改善箇所説明図

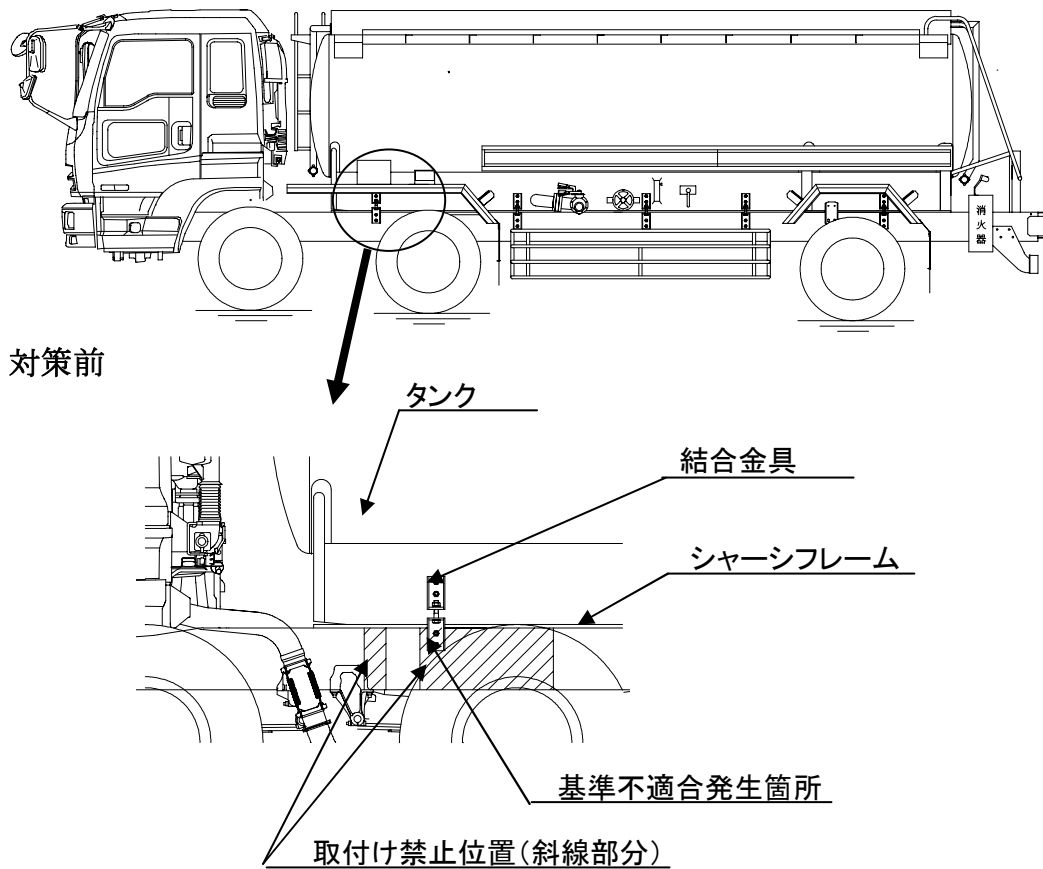
タンクローリにおいて、タンクとシャーシフレームを結合する金具の取付位置が不適切なため、当該金具取付部付近のフレームに亀裂が発生するものがある。そのため、そのままの状態で使用を続けると亀裂が進行し、最悪の場合、フレームが折損し、走行不能となるおそれがある。

改善の内容
結合金具を架装要領書における取付可能な位置に取付け直します。
